Avis délibéré
de la Mission régionale d'autorité environnementale
Provence-Alpes-Côte d'Azur

sur la révision allégée n°1 du plan local d'urbanisme (PLU) de
Noves (13)

N° MRAe
016836/A PP

Figure 2: Règlement graphique du PLU en vigueur zone A en jaune et Nf1 en vert (image de gauche) et du projet de révision allégée (image de droite) – Source : Additif n°3 au rapport de présentation

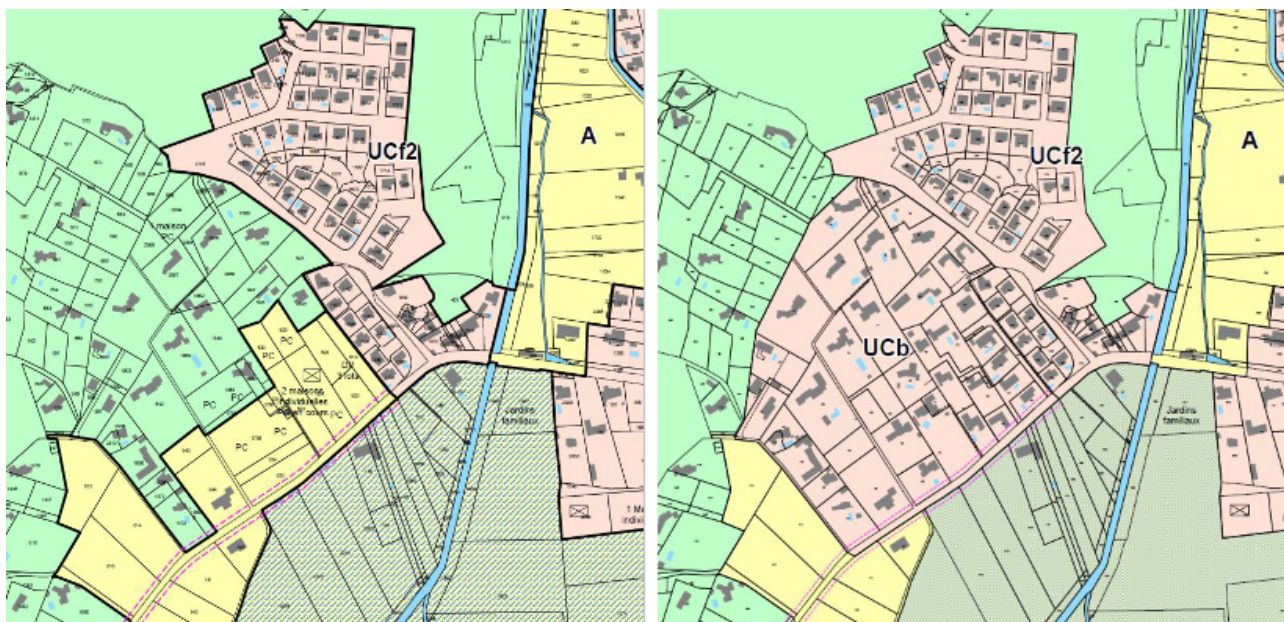
Le dossier précise « qu'au-delà des parcelles visées par le tribunal administratif, un secteur plus large présente un caractère urbanisé et est donc intégré au périmètre reclassé en zone urbaine. Le périmètre retenu est représenté en rouge et s'arrête sur des limites physiques clairement définies ». Ce secteur représente une superficie d'environ 9,1 ha (5,9 ha provenant de la zone naturelle et 3,2 ha de la zone agricole).

La MRAe ne partage pas cette conclusion car le caractère urbanisé de ce secteur de reclassement ne supprime pas l'exposition au risque incendie de forêt, notamment sur sa partie nord.

La MRAe recommande de justifier l'absence de zonage indicé de type « f » pour ce secteur Ucb vulnérable en partie au risque incendie de forêt qui aurait permis de garantir la prise en compte l'aléa feu de forêt.
